入札・契約に係る情報（変更契約等の内容について）

物件名称	令和8年度舗装復旧工事(1)				
履行場所	藤井寺市古室2丁目外				
契約者	(商 号) ㈱マツオ設備 (住 所) 大阪府藤井寺市古室1-8-12 (代表者) 代表取締役 竹内 大将				
物 件 概 要 (変更後の内容)	舗装工 舗装（市道）A=1605㎡ 舗装（私道）A=39㎡ 舗装（府道）A=33㎡ 付帯工 1式 区画線工 1式				
変更契約の経過とその内容について					※変更契約欄の契約金額は、 変更後契約金額を記載。
	契約の種類	契約年月日	変 更 理 由	契約履行期間	契約金額（税込）
	変更契約	令和8年8月6日	別紙のとおり	令和8年4月30日 から 令和8年9月30日	¥13, 159, 300

変更理由書

- ・ 工事名 令和8年度舗装復旧工事（1）
- ・ 請負業者 株式会社 マツオ設備
- ・ 契約日 令和8年4月28日
- ・ 工期 令和8年4月30日～令和8年9月30日

舗装復旧図② S=1:30

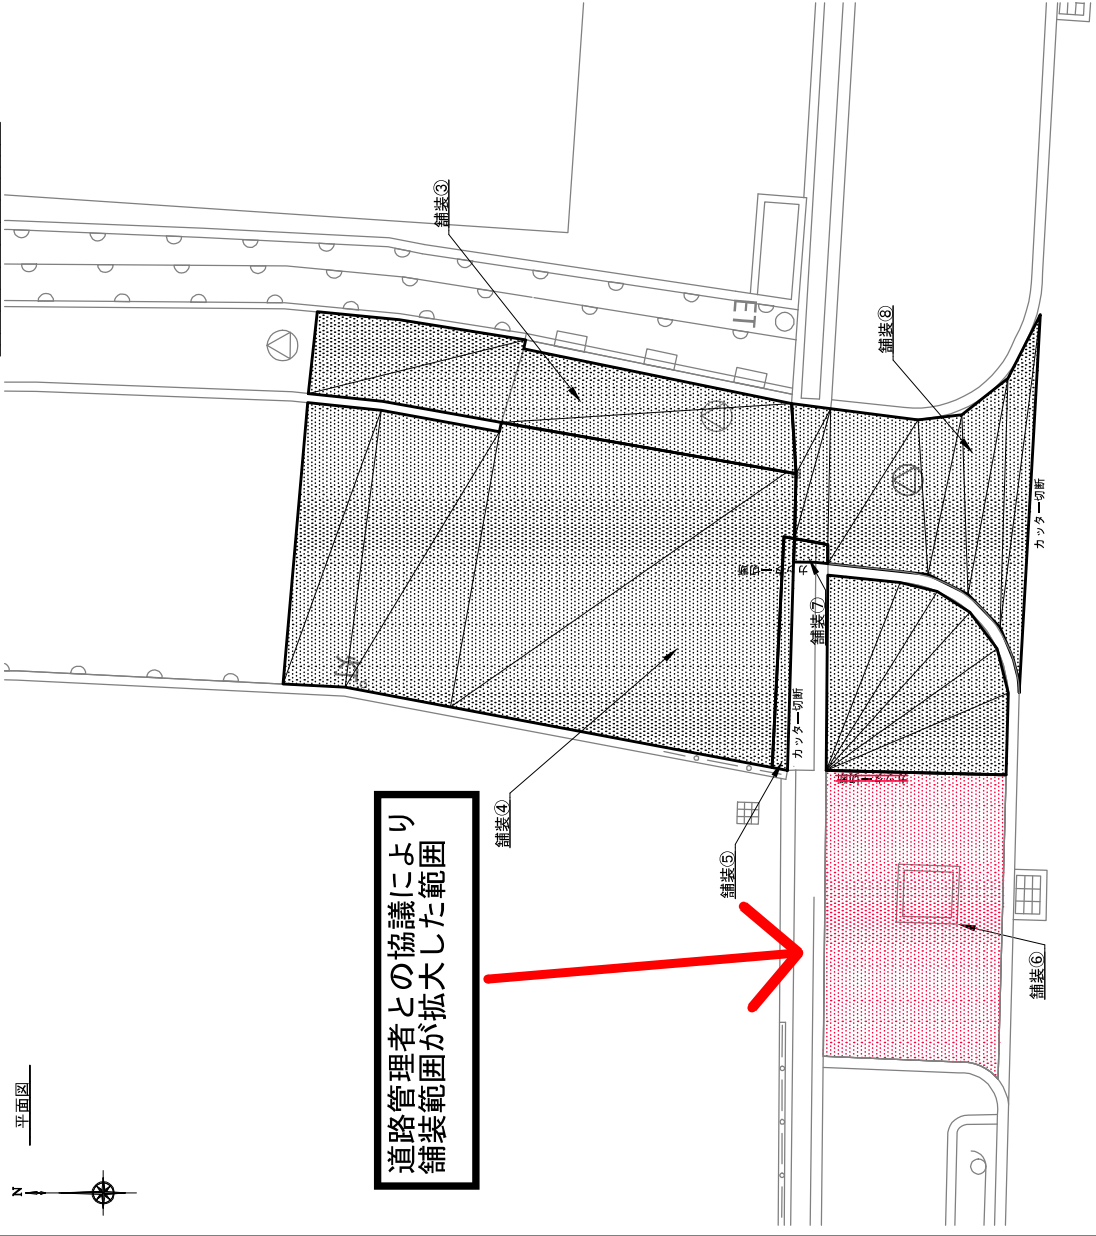
道路管理者（大阪府）と施工前立会した結果、道路管理者より乗入部全幅舗装するように指示が出ました。そのため、舗装範囲について端部を拡大し増額変更するものです。

変更図面

2 / 4	
工事名	令和8年度舗装復旧工事(1)
工事場所	藤井寺市 野中1丁目地内
図面名	舗装復旧図②
縮尺	1:40
設計業者	オリシナル設計 株式会社
設計	常 査 計 算
発注者名	藤井寺市都市整備部下水課
合計 1.677m ² 1,668m ²	
舗装①、舗装② 1.595m ²	
舗装③、舗装④、舗装⑤ 49m ²	
舗装⑥ 22.2m ²	
舗装⑦、舗装⑧ 11m ²

舗装復旧図② S-1:30

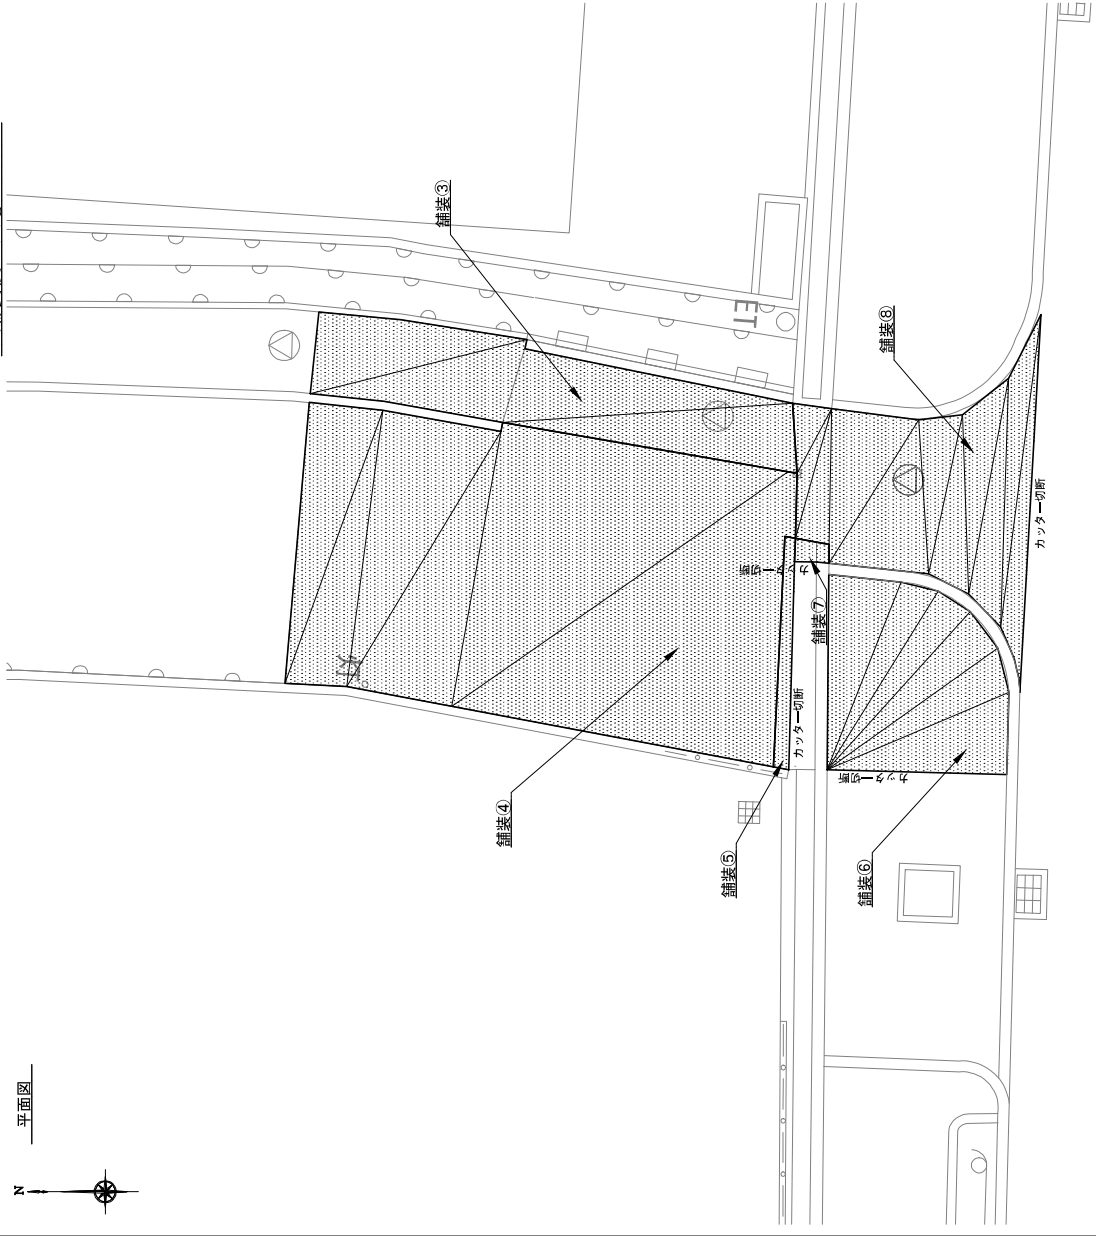
当初図面

舗装①、舗装②	1.595m ²
舗装③、舗装④、舗装⑤	49m ²
舗装⑥	8m ²
舗装⑦、舗装⑧	11m ²

合計 1.663m²
